Auszug aus der Sitzungs-Niederschrift

des Bausenats vom 20.07.2023

-
- Betreff: Aufstellung des Bebauungsplanes Nr. 03-60/1 "Nördlich Tulpenstraße";
Energienutzungskonzept - Endbericht**
- I. Antrag von StRin Elke März-Granda, ödp, und StR Rudolf Schnur,
Fraktion CSU/LM/JL/Bfl, Nr. 506 vom 25.05.2023**
 - II. Energienutzungskonzept - Endbericht**
 - III. Prüfung der Stellungnahmen gem. § 4 Abs. 1 BauGB**
 - IV. Prüfung der Stellungnahmen gem. § 3 Abs. 1 BauGB**
 - V. Billigungsbeschluss**

Vormerkung zur Aufstellung des Bebauungsplanes Nr. 03-60/1 „Nördlich Tulpenstraße“

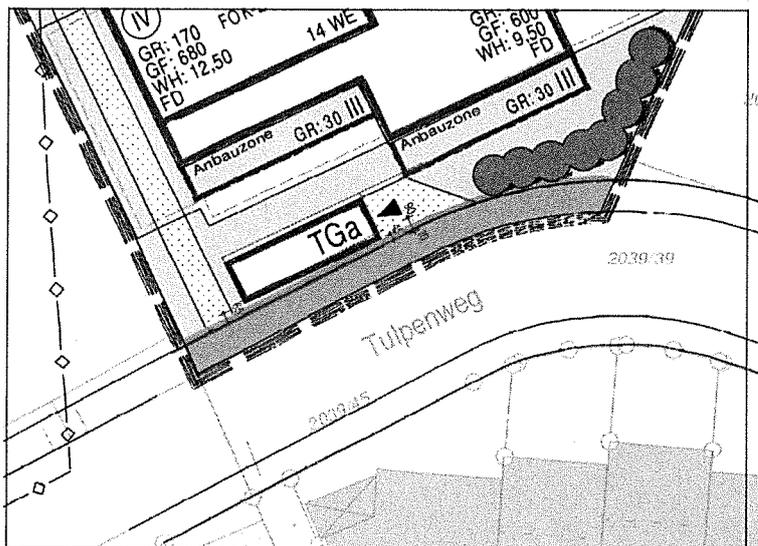
1. Festschreiben eines Grünstreifens für die Bepflanzung mit einer Hecke zwischen Fußweg und Einfahrtsgebäude der Tiefgarage entlang der Tulpenstraße entsprechend der bestehenden Bebauung / ursprünglichen Bebauungsplans an der Tulpenstraße.

Bei der Stadtratssitzung im Dezember wurden die geplanten 4 Geschosse des neuen Gebäudes an der Tulpenstrasse von Seiten der Stadtplanung für den Antragsteller damit gerechtfertigt, dass man sich damit an dem Gebäude Tulpenstrasse 5 - 9 orientiert. Bei dieser bestehenden Bebauung ist aber, so wie in der gesamten vorderen Tulpenstrasse, dem Fussweg jeweils zu der Bebauung immer eine begleitende Begrünung mit Heckenbepflanzung in einer einheitlichen Breite von 90 cm (+ 10 Granitabschluss des Bürgersteiges) gem. des ursprünglichen Bebauungsplans ohne Ausnahme ausgeführt. Dieses wäre aber dann auch bei der Gebäudewand der neuen Tiefgarageneinfahrt gem. Begründung Stadtplanungsamt zwingend so notwendig. Letztlich müsste die jetzt vorgestellte Planung wohl um ca. 45 - 50 cm weiter von der Tulpenstrasse entfernt verschoben platziert werden. Die Stadt Landshut hat bei der Elektroverteilung genau gegenüber der geplanten Einfahrt diesen Grünstreifen für die Hecke übrigens sogar noch deutlich breiter angelegt. Bei der Veröffentlichung dieser geänderten Planung in der Landshuter Zeitung wurde auf der gleichen Seite von Seiten der Stadt Landshut mit Bitte um Hinweise darauf hingewiesen, dass in der vorderen Tulpenstrasse erneut bei Vandalismus das Wartehaus der Bushaltestelle demoliert worden ist. Die fensterlose, lange Wand des neuen Einfahrtsgebäude der Tiefgarage wäre daher mit dieser von uns geforderten Hecke auch sehr viel besser gegen mögliche und gem. dieser Pressemeldung der Stadt Landshut auch wahrscheinlichen Graffiti geschützt.

2. Konkretisierung der Festschreibung in schriftlicher Form, dass das Einfahrtsgebäude der Tiefgarage an der Tulpenstraße ausschließlich zur Einfahrt genutzt werden darf. Forderung, diese Einfahrt auch auf eine begrenzte Stellplatzanzahl bzw. nur für bestimmte, begrenzte Gebäude festzuschreiben.

Ich hätte gerne, dass die in der Planung grafisch bereits dargestellte Begrenzung nur auf die Einfahrt und das Verbot einer Ausfahrt an dieser Stelle auch schriftlich festgeschrieben und auch in der Legende klar dargestellt und erklärt wird, so dass mögliche Missverständnisse ausgeschlossen werden können.

Die TGa-Ein-/Ausfahrt wird im weiteren Verfahren um ca. 0,5m nach Norden verschoben. Somit verbleibt zwischen Gebäude und Grundstücksgrenze ein Grünstreifen von mind. 1,00m. Dieser wird zudem mit einer Hecke als Eingrünungsmaßnahme versehen. Dies wird im Plan entsprechend geändert und verbindlich dargestellt.

Zusätzliche Regelungen wie Verbot einer Ausfahrt können aus rechtlichen Gründen nicht im Bebauungsplan festgelegt werden und wären ausschließlich auf privatrechtlicher Basis zu veranlassen.

In der Planung ist für das betreffende Grundstück die geplante Tiefgarage mit Darstellung der notwendigen Ein- und Ausfahrt planlich dargestellt und somit auch entsprechend festgesetzt. Daran hat sich der Bauwerber verbindlich zu orientieren.
